改善箇所説明図

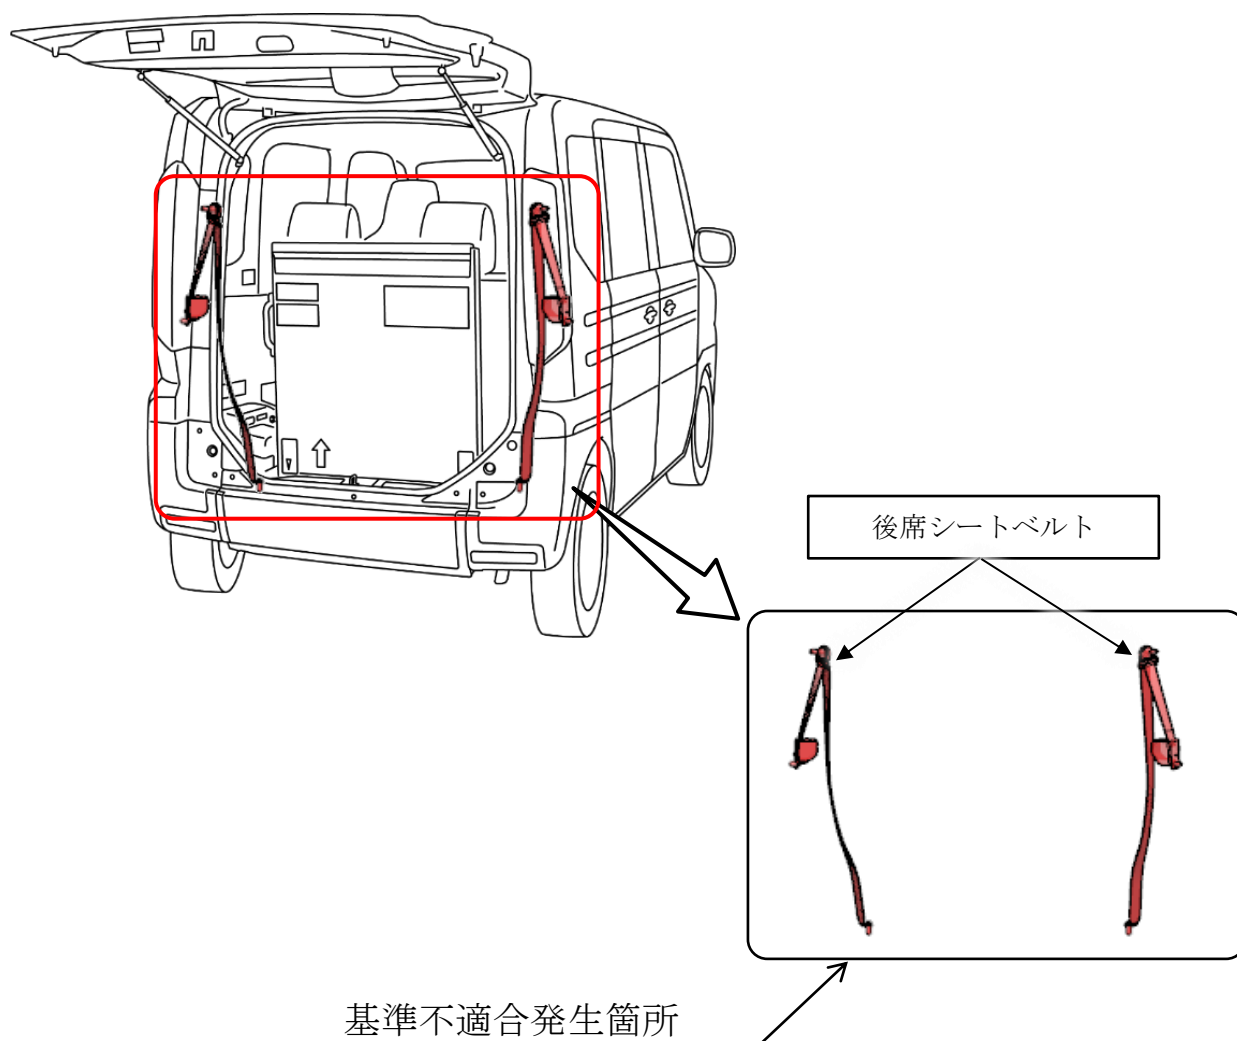
後席シートベルトにおいて、作業指示が不適切だったために製造時に左右の組付けを誤っているものがある。そのため、車両の傾きを感知するセンサが正しく作動せず保安基準第22条の3に適合しないおそれがある。

全車両、後席シートベルトを点検し、左右が誤って組付けられている場合は正規位置に組み直しをする。

識別：ID プレートに緑色のシールを貼付する。
